Mission régionale d'autorité environnementale

**Avis de la mission régionale
d'autorité environnementale
Hauts-de-France
sur le projet de renouvellement du parc éolien
de Bougainville
sur la commune de Bougainville(80)**

n°MRAe 2019-3300

Localisation du projet : points rouges : les nouvelles éoliennes, carrés bleus : les postes de livraison (source : dossier)

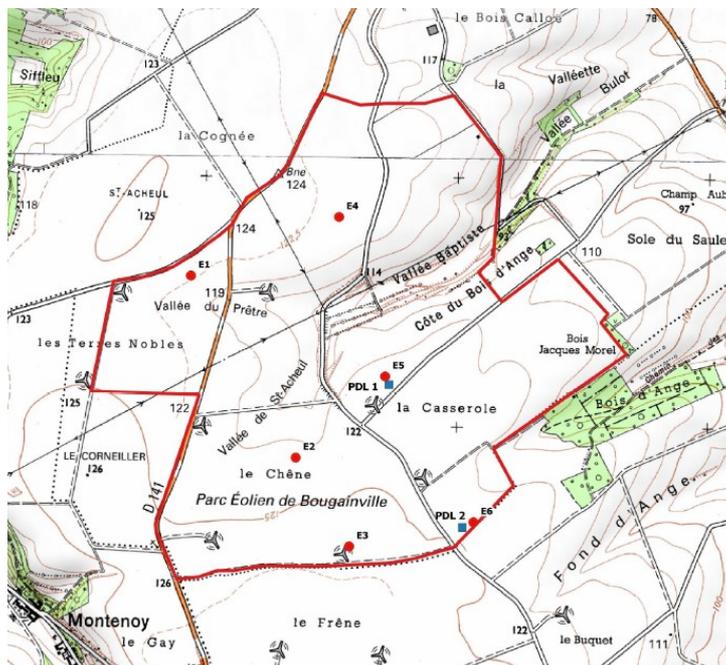
La nouvelle implantation des éoliennes prévoit l'intégration des enjeux écologiques avec le respect de la distance à plus de 200 mètres des haies, qui constituent des zones à plus forts enjeux, sauf pour l'éolienne E2 prévue à 130 mètres d'une haie. L'autorité environnementale recommande d'éloigner cette éolienne E2 à 200 mètres des haies.

La mesure d'évitement consiste à se situer à plus de 200 m des secteurs à enjeux. Cependant l'autorité environnementale relève que la nouvelle éolienne E2 est prévue à 130 m d'une haie (annexe, page 140). Le pétitionnaire le justifie par l'activité constatée lors des relevés. Cependant, rien ne garantit que cela perdure dans le temps.

L'autorité environnementale recommande d'implanter l'éolienne E2 à plus de 200 mètres des haies.
